Příloha č. 5zzf
Vyhodnocení připomínek obcí a veřejnosti

- **Návrh Změny č. 2 Územního rozvojového plánu**
- **Vyhodnocení vlivů návrhu Změny č. 2 Územního rozvojového plánu na udržitelný rozvoj území**
- **návrhy jednotlivých územních opatření k akceleračním oblastem vymezeným v návrhu Změny č. 2 Územního rozvojového plánu**

Příloha č. 5zzf – Vyhodnocení připomínek obcí a veřejnosti

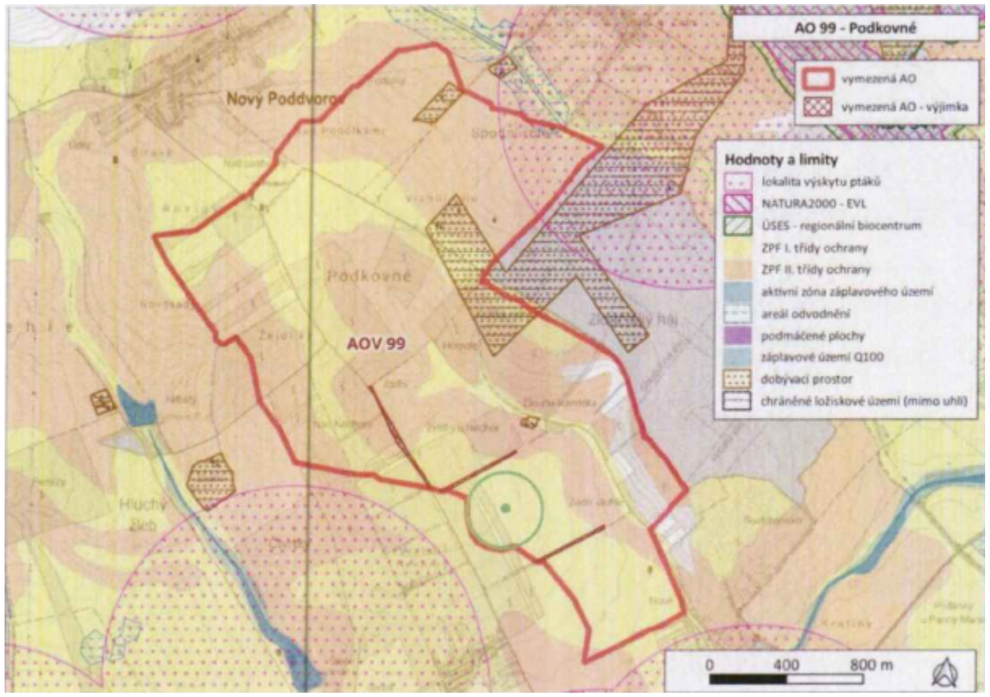
Poř. č.	Připomínkové místo	Číslo jednací	Článek	AO	Připomínka	Vyhodnocení
					Celá AOV99 se nachází v CHLÚ, v dobývacích prostorech, jsou v ní umístěna vedení VN (podle podmínek z územního opatření lze umístit VTE ve vzdálenosti min 120 m od osy vedení) a VVTL plynovodu (podle podmínek z územního opatření se musí respektovat ochranné pásmo VVTL plynovodů). Pokud vyloučíme z AOV99 plochy, na kterých nelze VTE umístit, dospějeme jednoznačně k závěru, že nelze takto souvisle oblast vymezit, a zbylá plocha pak nesplňuje požadavek zadání, tj. plochu akcelerační oblasti min 2,5 km². Vzhledem k uvedenému lze konstatovat, že AOV99 nelze vůbec v rámci změny ÚRP vymezit. Dále poukazuji na to, že z AOV99 byly vyloučeny tři plochy (pásy) v k.ú. Josefov u Hodonína, odkazem na zákon č. 249/2005 Sb. Podle územního plánu obce Josefov je jedna z těchto ploch biokoridor, druhé dvě jsou krajinná zeleň. Přestože se krajinná zeleň nachází i v k.ú. Starý Poddvorov a Nový Poddvorov, tyto plochy vyloučeny nebyly. Jednoznačně chybí průzkum území. Dokumentace neobsahuje vůbec žádné odůvodnění ani žádné hodnocení čehokoliv. Vše je uvedeno na velmi obecné úrovni. Chybí zejména: 1. Posouzení vlivu na obyvatelstvo – je jen zcela obecně uvedeno, že VTE mohou mít negativní vliv na lidi a tato informace je bagatelizována zcestným uváděním obecných údajů, ze kterých nakonec údajně vyplývá, že VTE obyvatele ovlivní maximálně z 15 %. 2. Nikde není zdůvodněno, proč byla zvolena minimální vzdálenost pouze 500 m od obydlí a také není prokázáno, že je tato vzdálenost dostatečná. V části „Potenciální vlivy uplatnění Z2ÚRP na jednotlivé složky životního prostředí" je uvedeno: „Není předpoklad překračování hlukových limitů, možnost obtěžování v okrajové zástavbě v noční době." a je stanovena podmínka provedení podrobné hlukové studie, z čehož jasně vyplývá, že vzdálenost 500 m rozhodně dostatečná není. Toto bylo uvedeno i na veřejném projednání, kde byl vznesen dotaz na negativní vliv VTE na zdraví obyvatel. Na tento dotaz bylo odpovězeno něco ve smyslu, že VTE pouze ovlivní spánek, ale není prokázáno, že by v důsledku toho došlo k usmrcení někoho. Přitom existuje několik studií, které negativní vliv na lidské zdraví potvrzují. Jako přílohu k těmto připomínkám přikládám jejich rešerši, která je zároveň dostupná na této adrese: https://home.czu.cz/storage/333/a88cd39d-reserse-vetrne-elektrarny_mm.pdf 3. Dokumenty berou do úvahy pouze hluk a stín z VTE. Nikde není ani zmínka o infrazvuku nebo vibracích a jejich vlivu na obyvatele. 4. Nikde není uvedeno, proč jsou akcelerační zóny potřeba. Je pouze obecně uveden nějaký „magický" vyšší zájem, který není nikde zdůvodněn. 5. Zákon o posuzování vlivů na životní prostředí vyžaduje, aby SEA posoudilo varianty – včetně nulové (tj. nevybudovat VTE). Toto je v dokumentaci také zcela opomenuto. Chybí posouzení toho, jaký by mělo vliv, kdyby AOV99 vůbec vyhlášena nebyla. 6. Není dostatečně posouzen vliv na krajinný ráz. Chybí jakékoliv vizualizace. Když byl na toto téma na veřejném projednání vznesen dotaz, byl odbyt tím, že se neví, jaký konkrétní záměr bude v dané oblasti realizován. Pak je ale otázka, na základě čeho dokumentace obsahuje informace o záboru půdy. V dokumentu „Příloha č. 1: Základní charakteristiky a jevy životního prostředí v jednotlivých akceleračních oblastech" se uvádí: „Ve vzdálenosti 500 m od AO se nacházejí objekty, ČOV a sběrný dvůr v obci Starý Poddvorov, Průmyslový zásobník MND a.s., (...)". Toto je jasný nesoulad dokumentace s mapovými podklady, protože hranice AO je v mapových podkladech vyznačena tak, že ČOV je od ní vzdálena pouze cca 320 m a areál zásobníku MND a.s. je vzdálen cca 230 m od hranice AO. Hranice AO je také špatně vymezena u Nového Poddvorova, kde absolutně nerespektuje nově budovanou lokalitu pro výstavbu rodinných domů, od které je hranice AO vzdálena cca 345 m a tím

Poř. č.	Připomínkové místo	Číslo jednací	Článek	AO	Připomínka	Vyhodnocení
					pádem nedodržuje ani podmínku, že má být vzdálena 500 m od obydlené zástavby. Opomenutí tohoto faktu opět ukazuje na zcela nedostatečný průzkum území. Oblast je zcela zbytečně vymezena na úrodných půdách s I. a II. třídou ochrany. Toto je opět zdůvodněno jen nějakým blíže nezdůvodněným vyšším zájmem. Na veřejném projednání bylo navíc na podobný dotaz odpovězeno, že by to na takových půdách být nemělo a tazateli bylo doporučeno, aby toto uvedl do připomínek. Poblíž vinařské oblasti Nechory (část obce Prušánky obsahující vinné sklepy) má hranice AO takovou podivnou bouli. Proč pak tam ta boule asi je? Přikládám obrázek, na kterém je do mapy vymezující AO vložen světle zelený kruh přesně v místě, kde je ta zmíněná boule, a vůbec bych se nebál si vsadit na to, že přibližně v místě středu tohoto kruhu vyroste větrník! Toto vypadá na to, že zde zafungovala lobby developerů a AO byla stanovena přesně tak, aby pomohla protlačit již existující projekt.

Poř. č.	Připomínkové místo	Číslo jednací	Článek	AO	Připomínka	Vyhodnocení
11064.	Rabušic Miroslav	MMR-49042-2026-81	99czzt	AOV99	**I. PŘIPOMÍNKA K NÁVRHU ZMĚNY Č. 2 ÚZEMNÍHO ROZVOJOVÉHO PLÁNU ČR (§ 97 zák. č. 283/2021 Sb., stavební zákon)** **II. PŘIPOMÍNKY K VYHODNOCENÍ VLIVŮ NÁVRHU ZMĚNY Č. 2 ÚZEMNÍHO ROZVOJOVÉHO PLÁNU NA UDRŽITELNÝ ROZVOJ ÚZEMÍ** **III. PŘIPOMÍNKY K NÁVRHŮM JEDNOTLIVÝCH ÚZEMNÍCH OPATŘENÍ K AKCELERAČNÍM OBLASTEM VYMEZENÝM V NÁVRHU ZMĚNY Č. 2 ÚZEMNÍHO ROZVOJOVÉHO PLÁNU** **I. Úvod** Tímto podávám připomínku k návrhu vymezení akcelerační oblasti pro větrné elektrárny AOV99. Na základě níže uvedených důvodů nesouhlasím s návrhem změny č. 2 ÚRP ČR, s Vyhodnocením vlivů návrhu Změny č. 2 ÚRP na udržitelný rozvoj území (SEA) a s návrhem územního opatření pro akcelerační oblast k AOV99 vymezeným v návrhu Změny č. 2 ÚRP. Veškeré níže uvedené připomínky se vztahují současně ke všem výše uvedeným projednávaným částem veřejné vyhlášky. Vymezení území dotčeného připomínkami: katastrální území 628701 Dolní Bojanovice v obci Dolní Bojanovice, 707856 Nový Poddvorov v obci Nový Poddvorov, 755168 Starý Poddvorov v obci Starý Poddvorov, 661490 Josefov u Hodonína v obci Josefov a 734021 Prušánky v obci Prušánky Připomínku podávám jako osoba žijící v dotčeném území, též jako osoba, která může být dotčena dopady návrhu (z hlediska krajiny, životního prostředí a kvality života). Jedná se o území s významnými krajinnými, přírodními a obytnými hodnotami, které nejsou návrhem dostatečně respektovány. Návrh změny č. 2 ÚRP ČR, vyhodnocení vlivů návrhu Změny č. 2 ÚRP na udržitelný rozvoj území (SEA) a návrh územního opatření k AOV99 vykazují závažné nedostatky z hlediska zákonnosti, ochrany životního prostředí i dopadů na obyvatele v dané oblasti. Nesouhlasím s vymezením akcelerační oblasti AOV99 a žádám, aby tato akcelerační oblast nebyla ve změně č. 2 ÚRP ČR vymezena a aby nebylo vydáno územní opatření k AOV99. **II. Zákonnost a nesoulad s právními předpisy ČR** **1) Rozpor se zákonem č. 500/2004 Sb., správní řád** ○ § 3 – nebyl zjištěn stav bez důvodných pochybností ○ § 68 – nedostatečné odůvodnění Návrh je nepřezkoumatelný, protože neobsahuje konkrétní podklady pro dané území. Z návrhu vyplývá, že nebyly zjištěny skutečnosti, která mají zásadní vliv na vymezení akcelerační zóny. AOV99 je vymezena ve volné krajině, patřící do oblasti označované jako Moravské Toskánsko, na zemědělských půdách s ochranou I. a II. třídy (a to výhradně, pouze s výjimkou nepatrné plochy polních komunikací). Podstatná část AO je dále v prostoru trvalých porostů, a to souvislých viničních tratí, které jsou pro umístění větrných elektráren nevhodné, z důvodu celoroční práce vinařů ve vinicích, a jedná se o trvalé porosty, které neměly být do akceleračních oblastí zahrnuty. Hranice oblasti ve velké části tvoří okraj lesa. Zde je nutno připomenout ochranné pásmo lesa, kterým se návrh vůbec nezabývá. V dokumentaci není ani zmínka o větrném mlýnu u Starého Poddvorova, který je zapsán na seznamu kulturních památek a který je od AO vzdálen necelého 1,5 km. VTE negativně ovlivní výhled na mlýn i z něj. Dokumentace dále neřeší ani rozhlednu Na Podluží, která se nachází přímo ve vymezené akcelerační oblasti (výška rozhledny 30 m, navržené VTE budou téměř 7krát vyšší). Je pouze konstatováno, že rozhledna se v dané AO nachází.	**Akceptováno.** Akcelerační oblast AOV99 – Podkovné byla vypuštěna.
